Standpunt Fietsberaad over turborotondes

Rotterdam, augustus 2008

Afbeelding 2: Het verband tussen oversteeklengte en gemiddelde wachttijd voor fietsers op afrit. Aannames: I -auto = 1.000 mvt/uur op afrit, snelheid fietser/voetganger = 1 m/s en fietsers uit de voorrang.

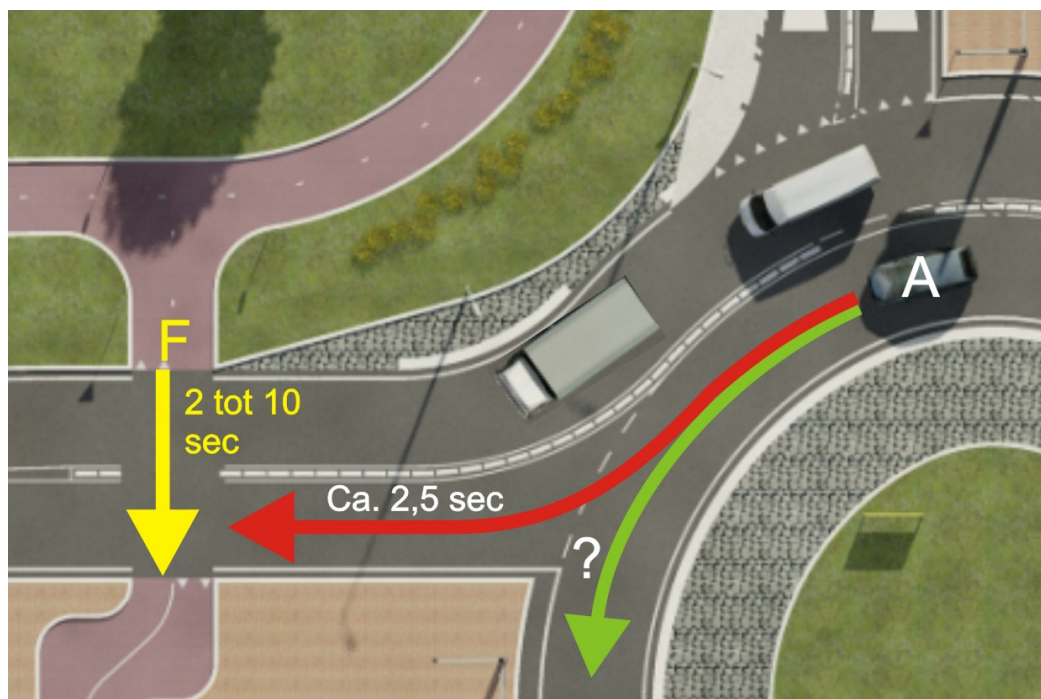
Dit nadeel geldt vooral bij fietsers *uit* de voorrang. De wachttijd voor overstekende fietsers wordt bepaald door enerzijds de oversteeklengte en anderzijds de auto-intensiteit. Bij een grotere oversteeklengte hebben fietsers (en voetgangers) meer tijd nodig om aan de overkant te komen. De gemiddelde wachttijd loopt hierdoor snel op. Bij twee rijstroken is de gemiddelde wachttijd ruim drie keer zo lang als bij een enkele rijstrook. Een toename van de auto-intensiteit leidt eveneens tot een onevenredige toename van de wachttijd. En juist bij tweestrooksafritten zal de auto-intensiteit (zeer) hoog zijn.

De combinatie van een grote oversteeklengte en een hoge auto-intensiteit resulteert in een (zeer) slechte oversteekbaarheid, met name in de spits (zie afbeelding 2). Dat geldt in versterkte mate voor (links-

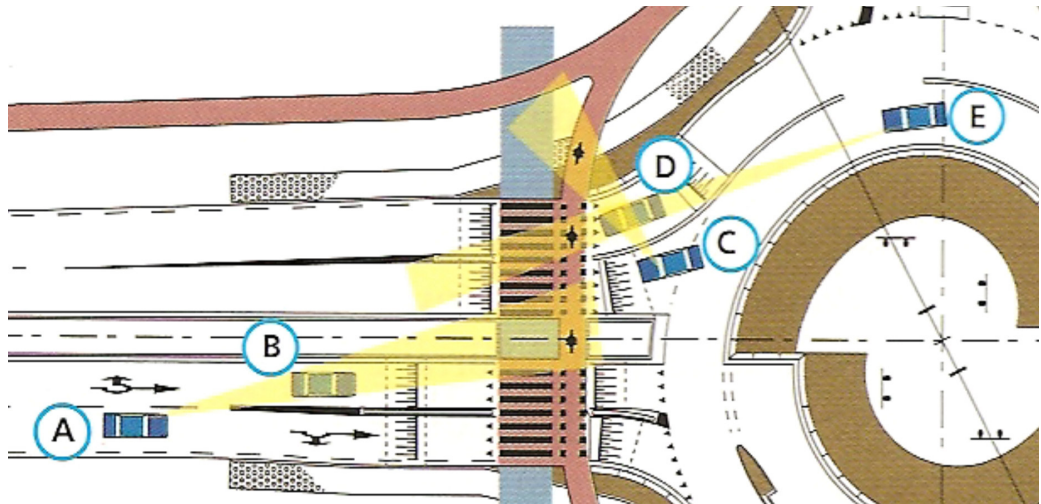
Dit nadeel geldt vooral voor turborotondes met fietsers *in* de voorrang en in mindere mate ook voor fietsers *uit* de voorrang. Het probleem wordt ook beschreven in de CROW-publicatie Turborotondes (pag. 31). Voor automobilisten die de rotonde willen verlaten (C en E in afbeelding 4) kan het zicht op fietsers belemmerd worden door andere automobilisten (D). Hierdoor kunnen zij fietsers die voorrang hebben over het hoofd zien. Ook op de toerit kunnen zich vergelijkbare problemen voordoen. Het zicht van automobilist A wordt belemmerd door auto B.

Vanwege deze nadelen adviseert het Fietsberaad om maximaal één rijstrook toe te passen op afritten die fietsers gelijkvloers moeten oversteken, ongeacht de voorrangregeling voor fietsers. De randvoorwaarde 'maximaal één rijstrook op de afrit' wil echter niet zeggen dat het niet meer mogelijk is om rotondes uit de turbofamilie toe te passen als fietsers gelijkvloers (moeten) passeren. Er zijn verschillende turbovarianten die aan deze randvoorwaarde voldoen. De consequentie voor de praktijk is wel dat de aanwezigheid van fietsers (en voetgangers) een belangrijk criterium moet zijn voor de keuze van het kruispunt- of rotondetype.

Afbeelding 5: Partiële turborotonde in Hilversum.

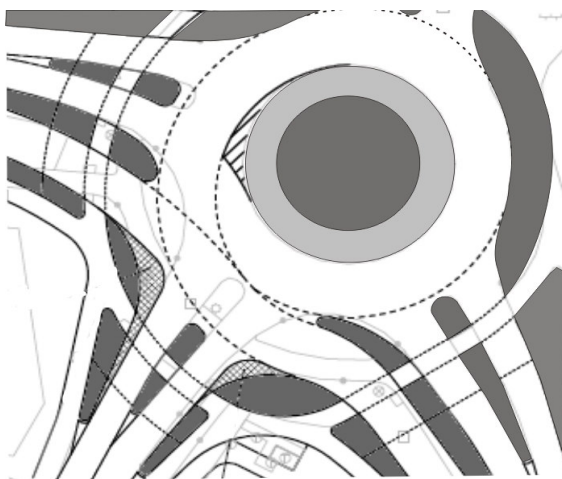
- De partiële of halve turborotonde, zoals die ook in Hilversum is toegepast (zie afbeelding 5 en pagina 23 van de CROW-publicatie over Turborotonde).
- Bij de Turborotondes en Eirotondes voldoen de rustige takken aan de randvoorwaarde. Het is denkbaar dat fietsers de rustige takken van deze turbo's gelijkvloers kruisen en de drukke takken ongelijkvloers. De mogelijkheden zijn afhankelijk van de fietsroutes.
